工程指示編號：EI / 1678 / 20

修改版次：E

工程名稱：宵衣 明翹匯

工程項目：鋁料加工圖 (預制窗)

1 HORIZONTAL DETAIL
501 Fixed Window

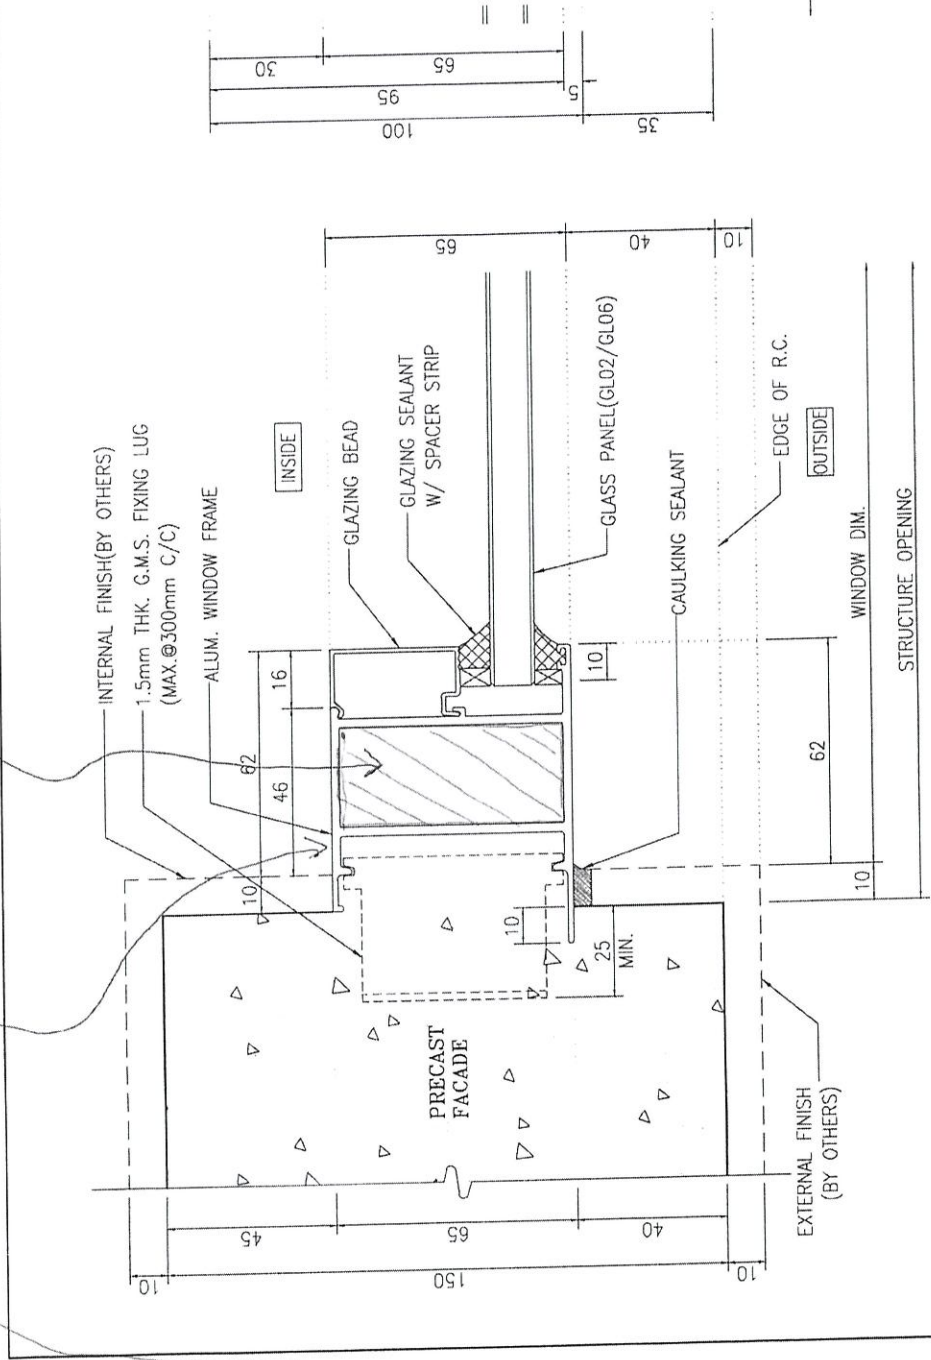
請按附頁加工，送預制場。(修改邊企頂封尾尺寸)
因 EI1555 已到 J 版，無法登記，此 EI 1678 為 EI1555 修改版

边企 防水胶在顶和底封尾
